COMMUNE DE MARCELLAZ-ALBANAIS

Modification n° 1 (de la révision générale n°2) du Plan Local d'Urbanisme (P.L.U)

Note de présentation

Extrait du plan de zonage du projet de PLU - modification n°1

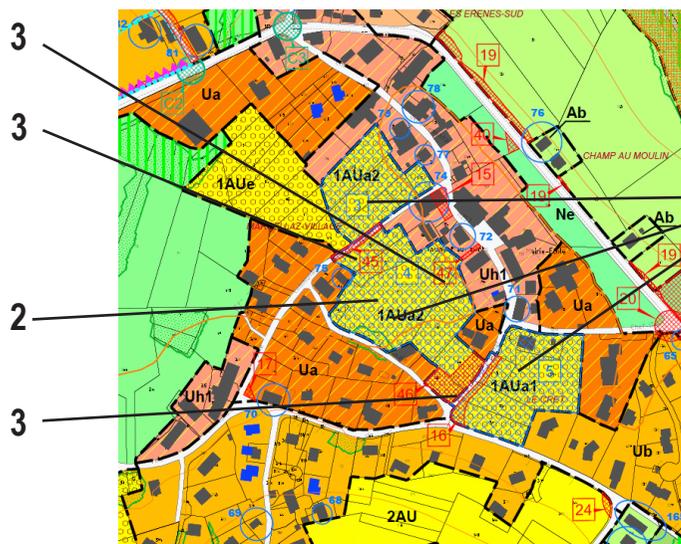
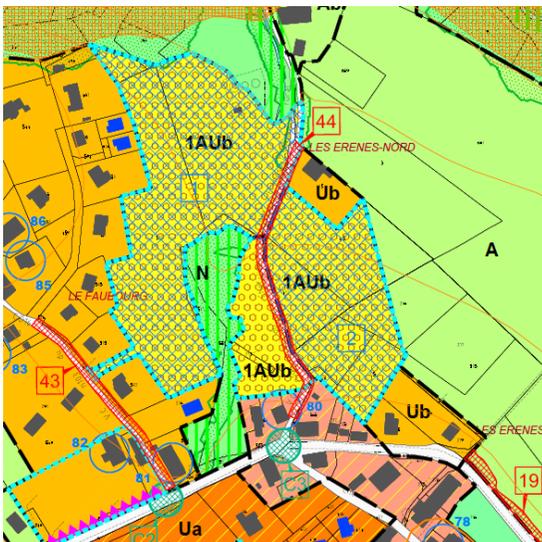
■ **1 - Nouvelles dénominations des zones 1AUa du centre en zones 1AUa1 et 1AUa2**

- La zone sud est renommée 1AUa1 : son COS est fixé à 0,45
- Les zones centre et nord sont renommées 1AUa2 : leurs COS est désormais de 0,35 (contre 0,50 initialement)

■ **2 - Nouveau périmètre pour la zone dénommée 1AUa2 centre.**

- Les constructions existantes sont reclassées en zone Uh afin de leur laisser la possibilité d'évoluer indépendamment de la zone d'urbanisation future. La zone Uh est définie au plus près des constructions existantes. (nota : les périmètres d'identification «logements sociaux» et «orientations d'aménagement évoluent en conséquence)

■ **3 - Mise en place d'emplacements réservés complémentaires**

- En cohérence avec l'esprit initial porté à la révision à travers l'orientation d'aménagement, le sud de la zone 1AUa2 fait désormais l'objet d'un emplacement réservé (ER n°46) afin d'assurer la réalisation d'un aménagement public (parking de stationnement, espace vert et espace récréatif) - l'emprise indicative initiale figurée à l'orientation d'aménagement a été agrandie pour assurer un aménagement répondant aux besoins qui se font sentir dans le coeur de village.

- Un emplacement réservé pour cheminement piéton (ER n°47 de 3 m de large) est créé sur la zone Uh nouvellement créée afin d'assurer la réalisation du cheminement piéton imaginé à l'orientation d'aménagement initiale.

- Un nouvel emplacement réservé est créé (ER n°45) à l'interface des zones 1AUa2 centre et nord, le long de la rue des Berdalles pour assurer son élargissement (3 m de part et d'autre)

■ **4 - Suppression du périmètre d'étude identifié au titre de l'article L.111-10 du Code de l'Urbanisme.**

- Dans la mesure où la collectivité a désormais programmé les travaux d'aménagement de voirie et acté les grandes lignes de son plan de déplacement du centre bourg, les zones sont «libérées» du périmètre d'étude.

Extrait du plan de zonage du projet de PLU - modification n°1

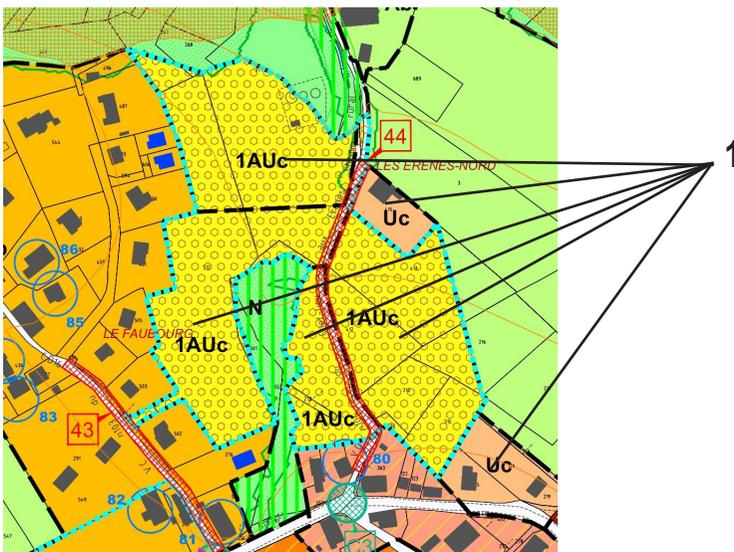
■ **Nouvelles dénominations / reclassement des zones 1AUB secteur le Faubourg**

- Les zones 1AUB du faubourg ont fait l'objet d'évolutions :
 - 1 - Les secteurs font l'objet d'un reclassement en zone 1AUC et Uc (parcelles périphériques à l'Est dans un souci de cohérence)

Il s'est agit d'assurer avec plus de justesse le nombre de logements imaginés sur le secteur à horizon du PLU (soit tendre vers +/-50 logements). La mise en place d'un COS de 0,25 permettra d'assurer cet objectif. (nota : les périmètres d'identification «logements sociaux» et «orientations d'aménagement» évoluent en conséquence).

Extrait du plan de zonage du projet de PLU - modification n°1

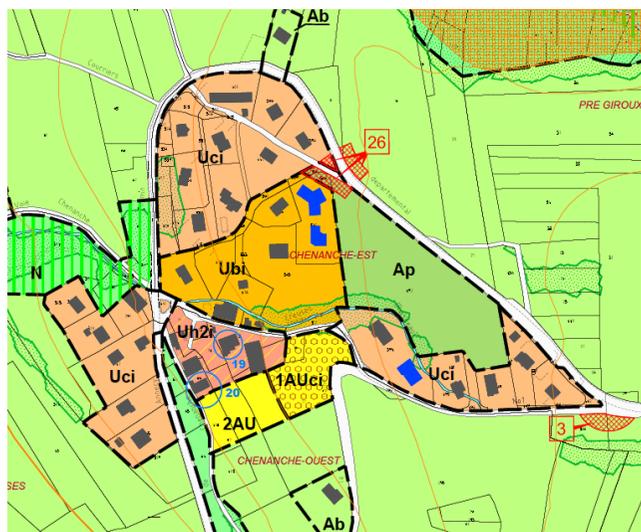
■ **Adaptation des servitudes pour programme de logements au titre de l'article L.123.1.5.16° du Code de l'Urbanisme.**

■ Les servitudes pour logements ont fait l'objet d'adaptations. Il s'est agit d'assurer leur réalisation en cohérence avec les capacités portées par chacun des secteurs en application des COS maximum (et de ce que les aménageurs pourraient être en mesure de réaliser) :

- globalement, il a été retenu la logique suivante : +/- 20% des surfaces de plancher affectées à des logements sociaux / accession sociale. La référence au nombre de logements a été supprimée.

De plus, les exigences de production de logements sociaux au Faubourg ont été supprimées.

Extrait du plan de zonage du projet de PLU - modification n°1

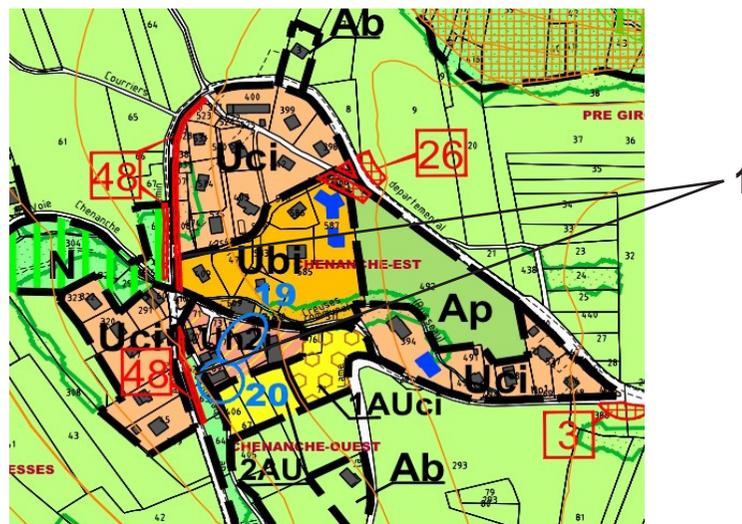
■ 1- Création d'un emplacement réservé complémentaire pour aménagement de voirie secteur «Chez Nanche»

■ Il s'est agit d'assurer l'élargissement de la RD16 dans la traversée du hameau de Chez Nanche (ER n° 48 : 3 m de large de part et d'autre sur les secteurs identifiés par l'emplacement réservé).

Extrait du plan de zonage du projet de PLU - modification n°1

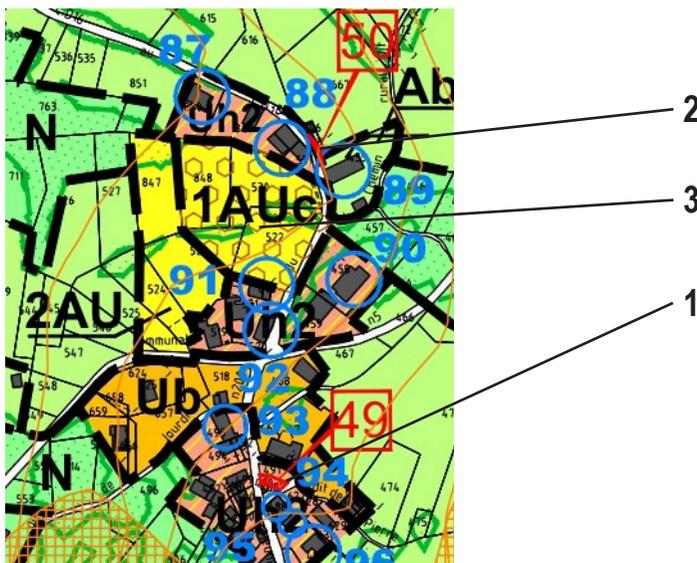
■ 1- Création d'un emplacement réservé complémentaire pour création d'un chemin rural dit de «Vers Pierre à Joudrain» au secteur «Joudrain»

■ Il s'agit de permettre le redressement du tracé du chemin rural dit de «Vers Pierre à Joudrain» dans la traversée du hameau de Joudrain (ER n° 49 : 6 m de large).

■ 2- Création d'un emplacement réservé complémentaire pour élargissement de la route de Joudrain au secteur «Joudrain»

■ Il s'agit de permettre l'élargissement du virage à environ 7 m de large (ER n° 50 : 7 m de large, 33 m²).

■ 3- Modification de la dénomination de la zone 1AUb de Joudrain en zone 1AUc

■ Il s'agit de modifier la dénomination des zones pour adapter le règlement en cohérence avec la capacité d'accueil du hameau. Le hameau de Joudrain est un petit hameau et prévoir une zone 1AUb implique une densification trop importante au regard de la structure actuelle.

Extrait des orientations d'aménagement du projet de PLU - modification n°1

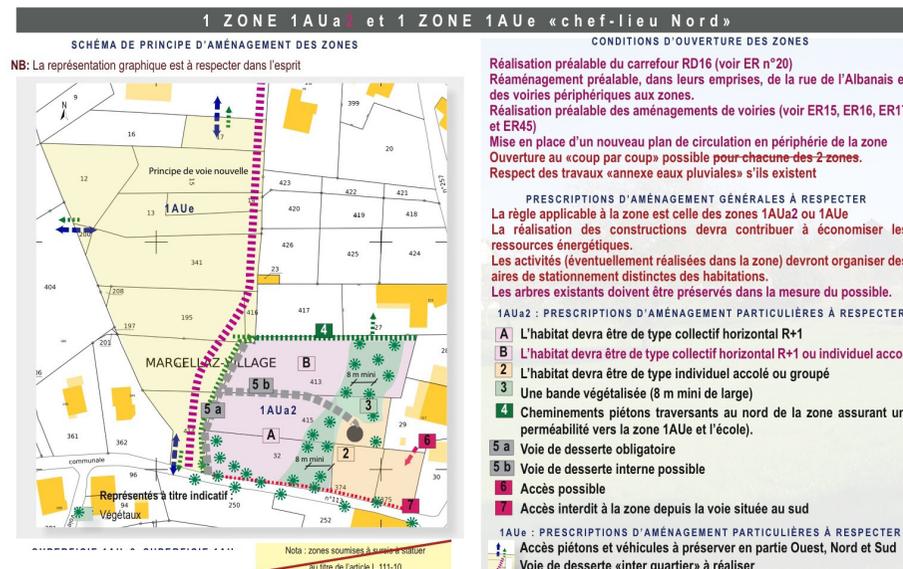
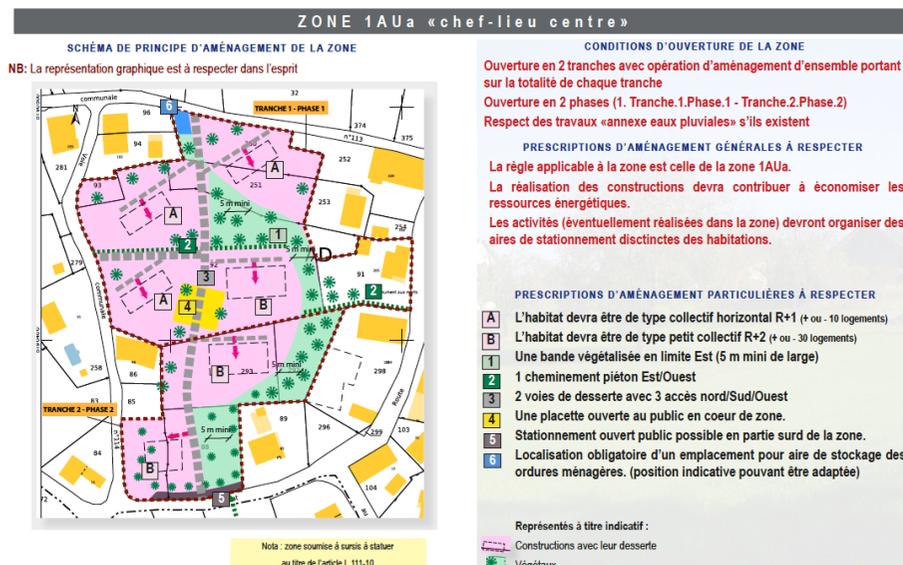
■ Zone désormais dénommée 1AUa2 « chef-lieu Nord »

■ Modifications apportées aux conditions d'ouverture de la zone

Les conditions d'ouverture précisent désormais les aménagements préalables qui doivent être réalisés avant l'urbanisation de la zone. Ces aménagements sont désormais programmés par la commune et seront financés par l'aménageur et la commune dans le cadre d'une concession d'aménagement (emplacements réservés pour aménagement de voirie afin d'assurer la fluidité et la sécurité du trafic, le réaménagement des voies existantes et la mise en place d'un nouveau plan de circulation)

■ Modifications apportées aux prescriptions particulières d'aménagement à respecter

Le secteur d'accueil de collectif horizontal type R+1 est désormais uniquement localisé sur la partie « nord » de la zone. La partie sud pourra accueillir : soit du collectif horizontal type R+1, soit de l'individuel accolé.

■ Modifications apportées au schéma.

L'indication «zone piétonne à terme» qui était figurée rue de Berdalle, est supprimée. Cette rue pourra être maintenue dans son usage de circulation automobile en lien avec le plan de déplacement du centre en cours de réalisation.

Les typologies d'accueil de collectifs ou individuels accolés sont précisés par les lettres A et B.

Extrait des orientations d'aménagement du projet de PLU - modification n°1

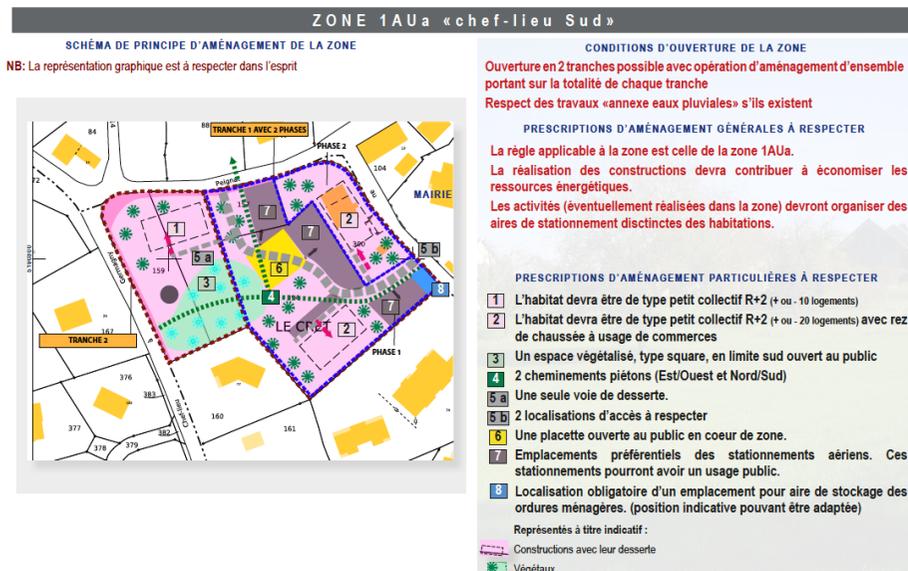
■ Zone désormais dénommée 1AUa2 «chef-lieu centre»

■ Modifications apportées aux conditions d'ouverture de la zone

Les conditions d'ouverture précisent désormais les aménagements préalables qui doivent être réalisés avant l'urbanisation de la zone. Ces aménagements sont programmés par la commune et seront financés par l'aménageur et la commune dans le cadre d'une concession d'aménagement (emplacements réservés pour aménagement de voiries / chemin piéton afin d'assurer la fluidité et la sécurité du trafic, le réaménagement des voies existantes et la mise en place d'un nouveau plan de circulation)

La légende associée pour l'accueil d'un parking public végétalisé avec espace récréatif est établie en cohérence avec l'emplacement réservé créé à cet effet au plan de zonage.

■ Modifications apportées au schéma.

L'emprise de la zone est adaptée et conforme aux reclassements effectués au plan de zonage (voir modifications apportées au plan de zonage - reclassement pour partie en zone Uh)

Le secteur d'accueil d'un parking public végétalisé avec espace récréatif est clairement matérialisé et correspond à l'emplacement réservé créé à cet effet au plan de zonage.
